Grodzisk Mazowiecki, dnia 15 września 2021 r.

*Dotyczy: postępowania o udzielenie zamówienia publicznego prowadzonego w trybie przetargu nieograniczonego na Wykonanie robót budowlanych obejmujących budowę, przebudowę i rozbudowę linii kolejowej nr 47 w zakresie dobudowy drugiego toru wraz z infrastrukturą towarzyszącą, w ramach zadania: „Modernizacja infrastruktury kolejowej linii WKD – poprzez budowę drugiego toru linii kolejowej nr 47 od Podkowy Leśnej do Grodziska Mazowieckiego”.*

Zamawiający – Warszawska Kolej Dojazdowa sp. z o. o. z siedzibą w Grodzisku Mazowieckim, działając na podstawie art. 135 ust. 6 oraz art. 137 ust. 1 ustawy z dnia 11 września 2019 r. Prawo Zamówień Publicznych (Dz.U. z 2021, poz. 1129 z późn.zm), dalej zwanej „ustawą Pzp”, przekazuje treść zapytań, które wpłynęły w terminie, o którym mowa w art. 135 ust. 2 ustawy Pzp wraz z wyjaśnieniami treści Specyfikacji Warunków Zamówienia (dalej: „SWZ”) oraz dokonuje jej modyfikacji.

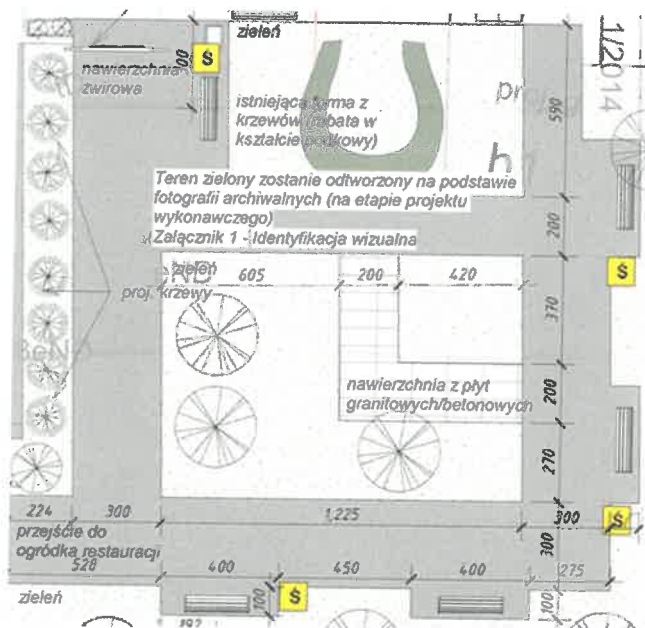
Na rysunku nr PW 010 w ramach zagospodarowania terenu przedstawiony jest skwer do wykonania. W Opisie Technicznym Projektu Wykonawczego wskazano, iż „Po obrisie ścieżek wewnątrz placu wykonać krawężniki z betonowych obrzeży chodnikowych na podsypce cementowej. Ścieżki wysypać żwirem płukany 8-16 mm. Wewnątrz placu wykonać fragment nawierzchni w kształcie litery „L” z desek kompozytowych, na legarach.” W przedmiarze brak pozycji dotyczących ww. robót. Prosimy o dodanie lub wskazanie, w której pozycji przedmiarowej należy ująć koszt niniejszych robót.

Wskazane pozycje dotyczące zagospodarowania skweru przedstawionego na rysunku nr PW 010 zostały ujęte w przedmiarze nr 05 Branża peronowa, w pozycjach:

- 5.8 Ułożenie obrzeży chodnikowych o szerokości 8 cm i wysokości 30 cm
- 5.9 Wykonanie podbudowy z piasku stabilizowanego cementem  $R_m = 2,5$  Mpa o grubości 20cm
- 5.15 Wykonanie podbudowy z kruszywa kamiennego, stabilizowanej mechanicznie, o grubości 30cm
- 5.16 Nawierzchnia żwirowa na podsypce piaskowej o gr. 3 cm
- 5.17 Nawierzchnia z desek kompozytowych na legarach.
